## 改善箇所説明図

### 不具合発生箇所

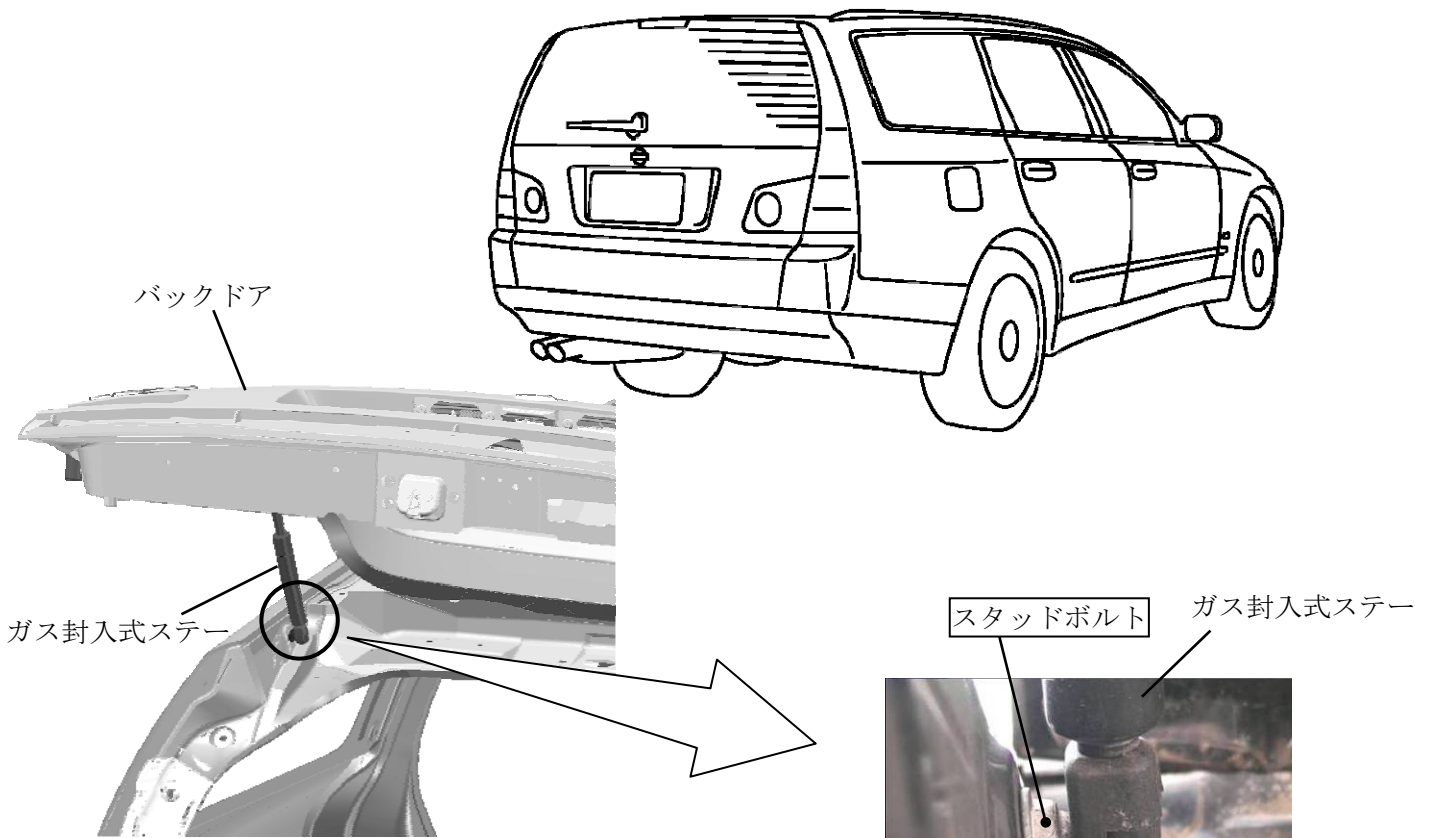
バックドアのガス封入式ステー取り付け用スタッドボルトにおいて、バックドア開閉時の入力に対する耐久性が不足しているため、バックドア開閉操作の繰り返しにより、スタッドボルト取り付け部のファイバーワッシャが摩耗し、スタッドボルトが緩むものがある。そのため、そのままの状態で使用を続けると、スタッドボルトが折損し、バックドアを保持できなくなるおそれがある。

全車両、スタッドボルト及びファイバーワッシャを対策品と交換する。
